# Notes d'évolution PILOTE TABLETTE OPRN

## PILOTE OPRN V7(29/06/2020) → V8(20/07/2020)

## 2. Type de Filet

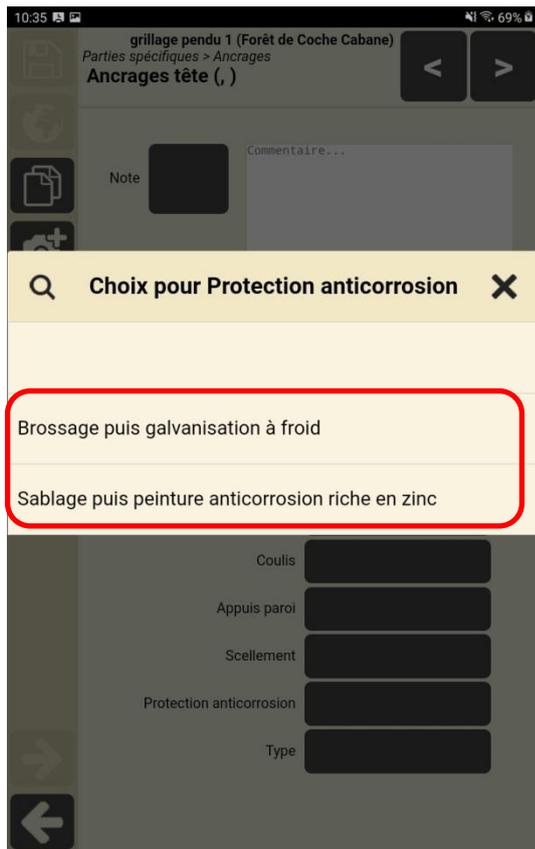
- Le type « Filet HEA » a été ajouté :

- EI
- Filet en Diam.9mm
- Filet HEA**
- Maille 200\*200 - 7mm
- Maille 200\*200 7mm

### 2. Nombre de poteaux - Grillage pendu sur poteaux

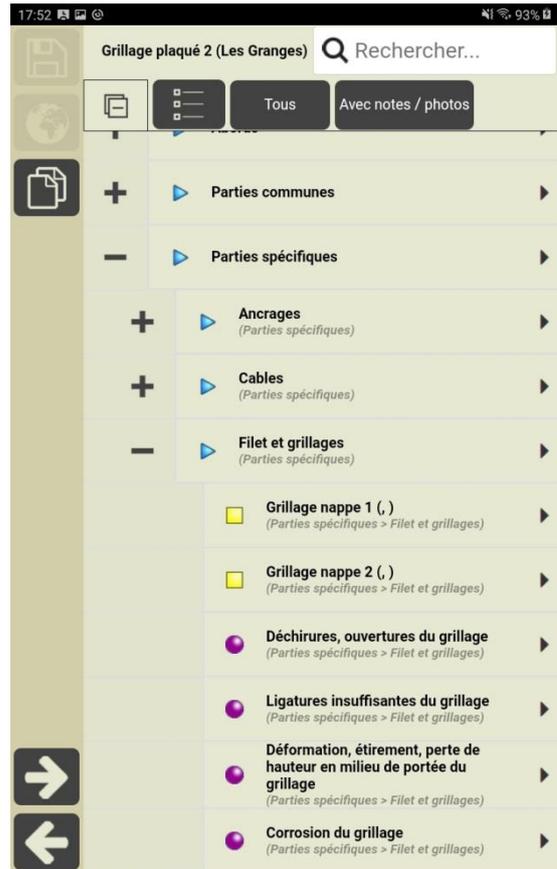
rajouter  
 Nombre de poteaux

Vos remarques

Réponse à vos remarques (Ici, 29 poteaux)

### 4. Grillage - Grillage pendu sur poteaux(Creux)

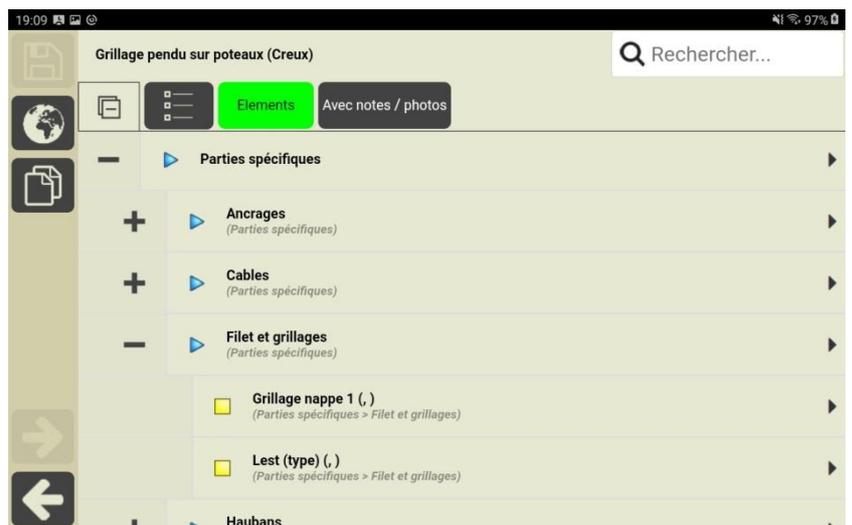
Vos remarques

Réponse à vos remarques (Ici, le regroupement « Filet et grillages » comprend 2 éléments : 1 grillage et 1 lest)

### 1. Ajouter le « Drone » dans les « Moyens de visite »

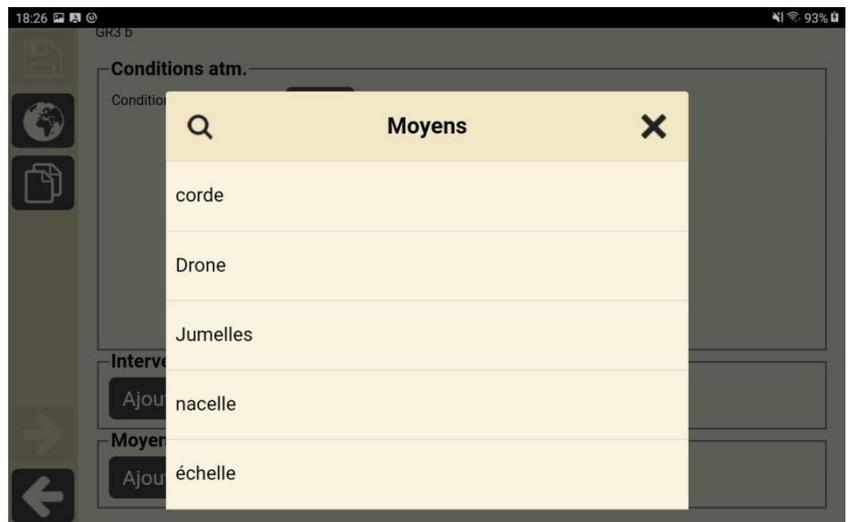
Vos remarques

Prise en compte de vos remarques

### 2. Ajouter « R38T » dans les « Types de barre »

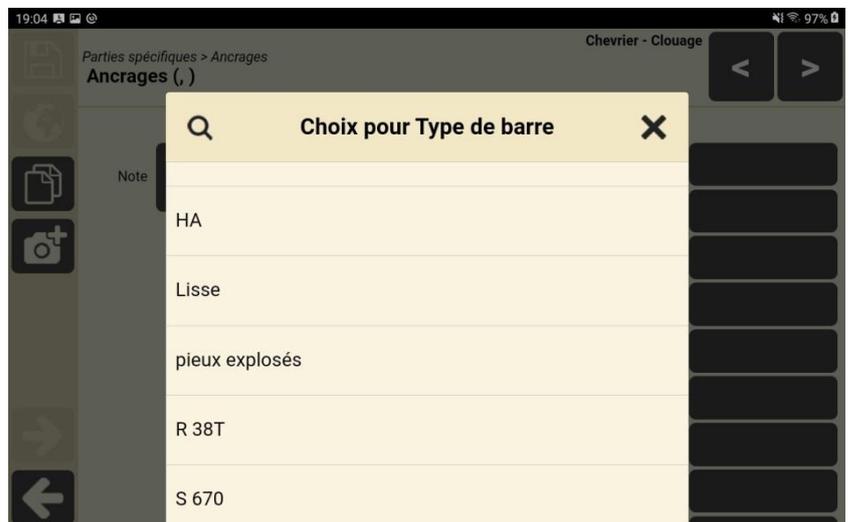
Vos remarques

Prise en compte de vos remarques

### 3. Ajouter « Triple torsion » dans les « Type de grillage »

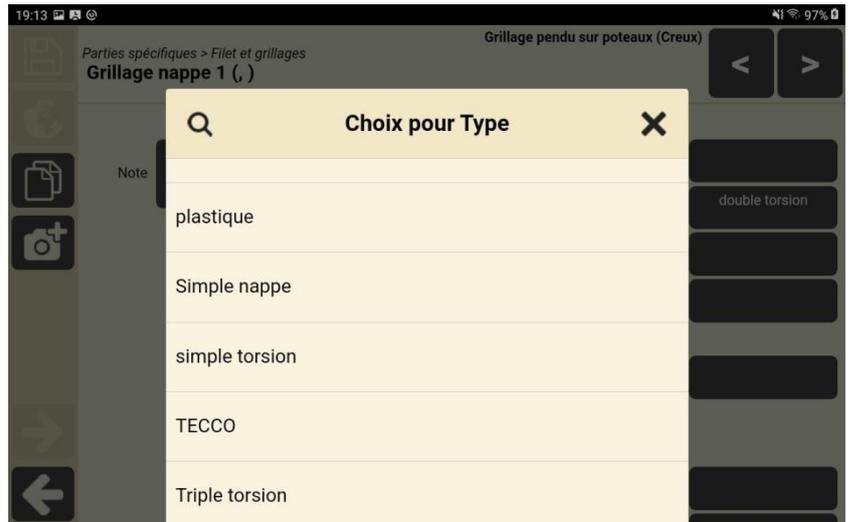
Vos remarques

Prise en compte de vos remarques

## Bug lié à la base de données

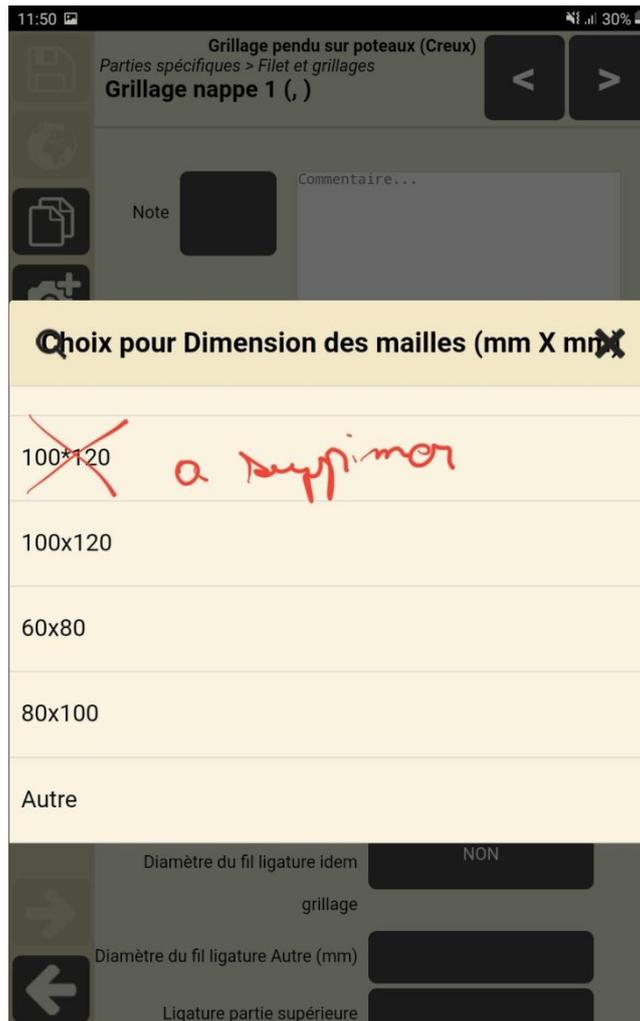
« Dimension des mailles » des Grillages

► Il sera nécessaire de remplacer les instances « 100\*120 » par « 100x120 »

### 2. Ancrage passif :

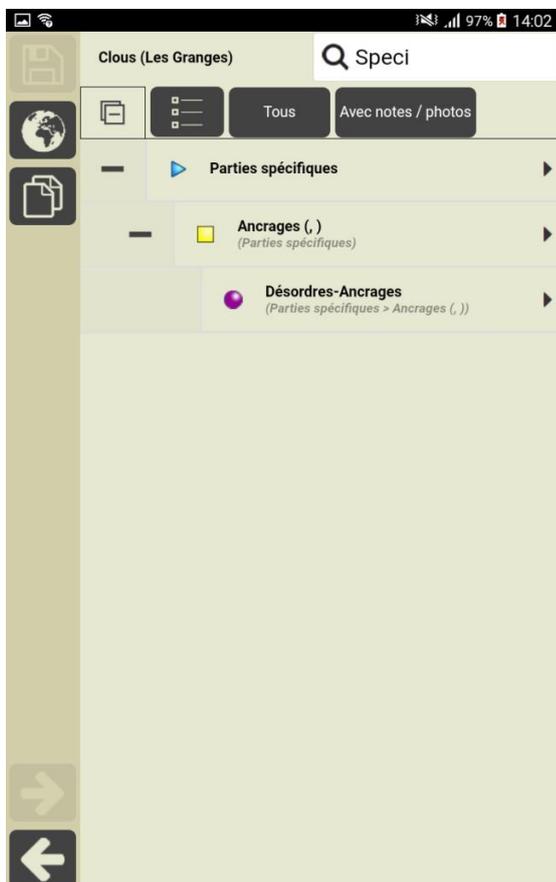
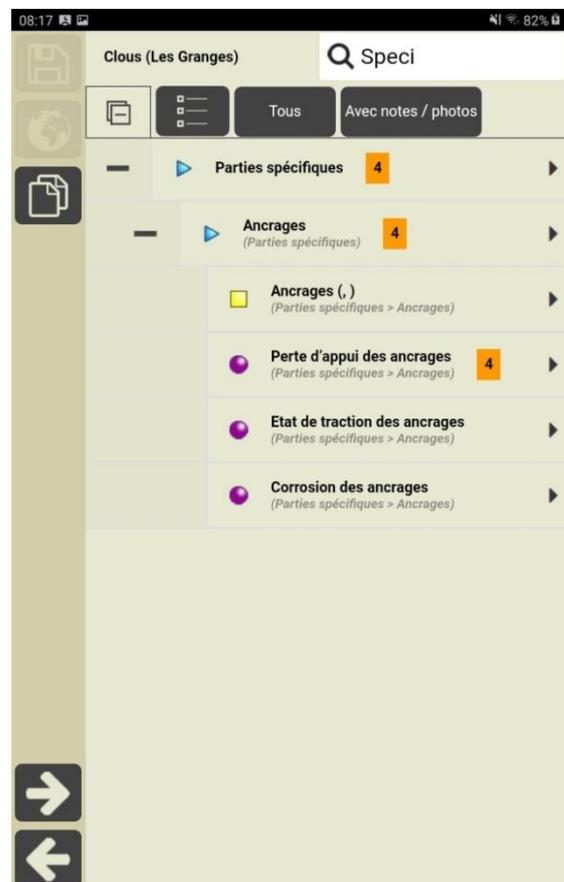
PILOTE OPRN V5

PILOTE OPRN V6

### 3. Béton projeté :

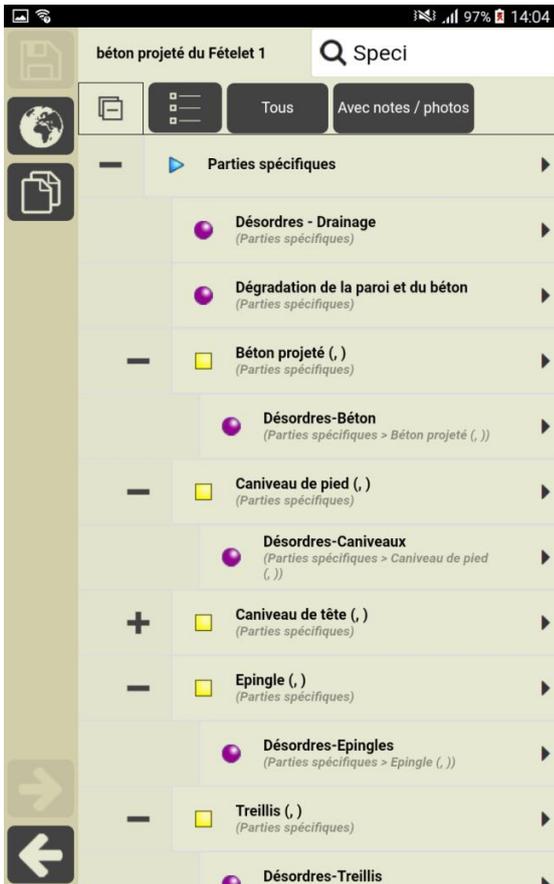
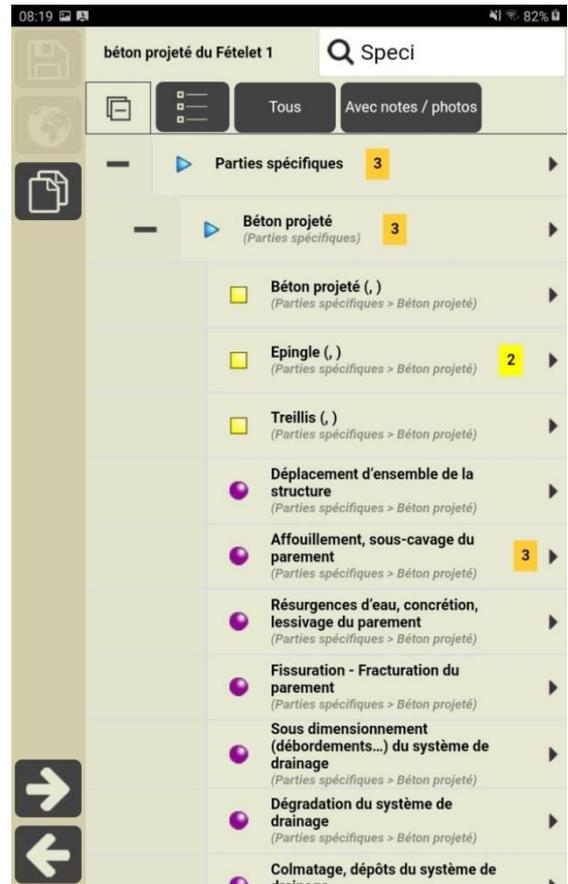
PILOTE OPRN V5

PILOTE OPRN V6
